- NOTIFICAÇÃO - BRT CONSTRUTORA LTDA - DISPENSA DE LICITAÇÃO Nº 037/2022.

NOTIFICAÇÃO EXTRAJUDICIAL PARA EXECUÇÃO DO CONTRATO

Interessado: Prefeitura Municipal de Maetinga**Assunto:** Retorno de vistoria técnica - CV 096/2021

FOTOGRAFIAS DA VISTORIA REALIZADA NA OBRA DO CONVÊNIO Nº 096/2021, NO MUNICÍPIO DE MAETINGA

Foto 02 - Tv. Osvaldo Gonçalves Aguiar - Trecho 1

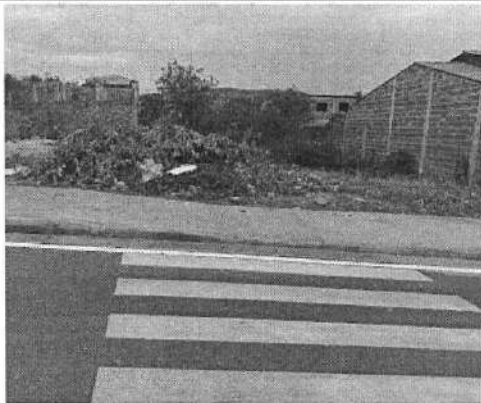
- Das 46 rampas previstas, foram executadas 39, no entanto, as mesmas não foram incluídas na estimativa de avanço físico, pois não estavam pintadas conforme o especificado na planilha e a maioria delas estavam com o patamar central elevado, com cota superior a da via, dificultando o acesso dos PCD's;
- Na vias Tv. Osvaldo Gonçalves Aguiar - Trecho 1, 2 e 3, Rua Rafael Chiachio, Avenida Glauber Silva Barros e Avenida Projetada - Trecho 1 e 2 foram observadas a presença de fissuras na pavimentação asfáltica em trechos pontuais, dessa forma, foi descontado 20% na estimativa do avanço físico, no item de pavimento com aplicação do concreto asfáltico;
- Na Avenida Projetada — Trecho 1, não foi executado a construção do passeio em um lado da via.

- Fotos 1, 2, 3 e 4 demonstrando as rampas executadas fora do especificado;
- Fotos 5, 6, 7 e 8 demonstrando os trechos pontuais das fissuras identificadas nas vias;
- Fotos 9, 10 referente ao passeio não executado na Avenida Projetada — Trecho 1.
